Wyjaśnienia 1 do SIWZ

dotyczy: postępowania nr ZP.271.1.4.2017 o udzielenie zamówienia publicznego, którego przedmiotem jest **Budowa wschodniej części ulicy Hajduka w Cieszynie**.

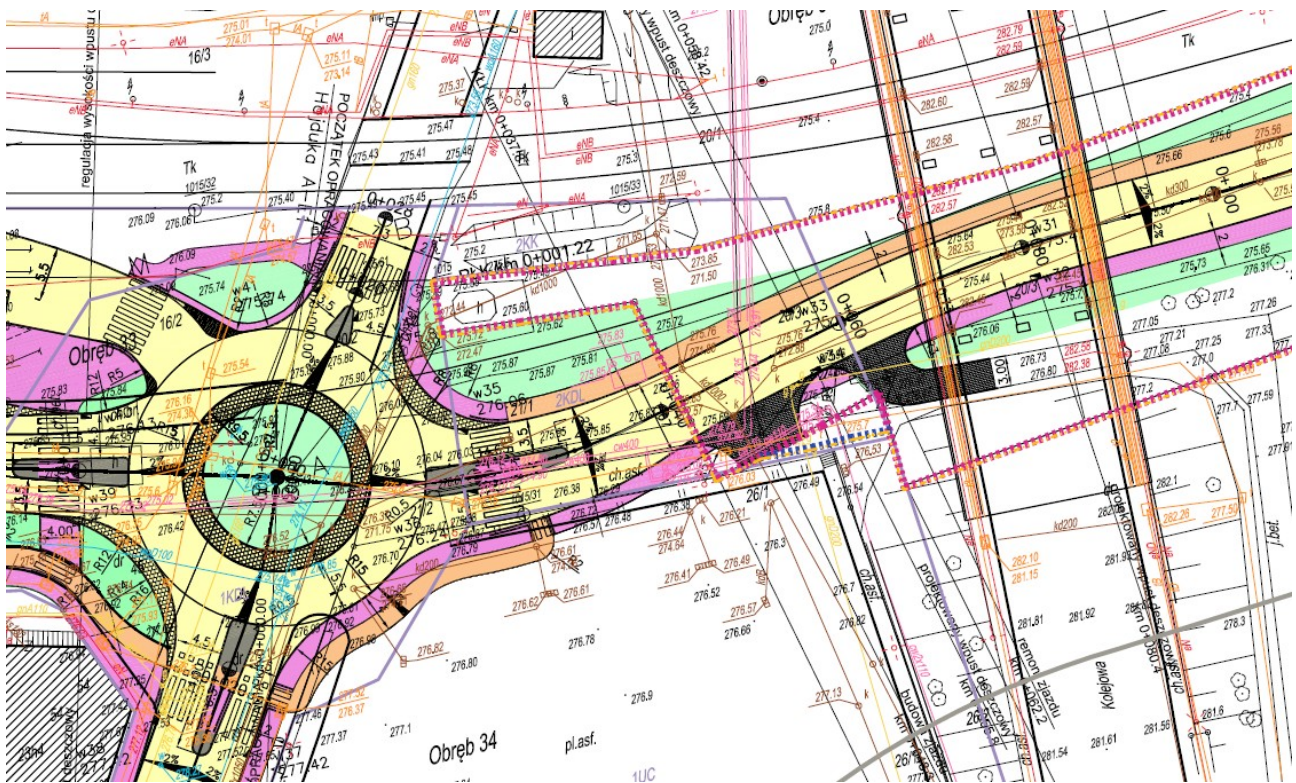
Pytanie 2. Proszę o podanie kilometrażu początkowego, rysunek D2.1 jest ucięty przed rondem, natomiast na rysunku D5.1 początek opracowania jest określony w środku ronda.

Wyjaśnienie: Kilometraż początkowy ul. Hajduka będący przedmiotem zamówienia określony jest na ~ 0+042 km. Granicę opracowania w rejonie ronda Bobrecka-Hajduka oznaczono kolorem czerwonym na rysunku poniżej będącym wycinkiem z projektu zagospodarowania terenu.
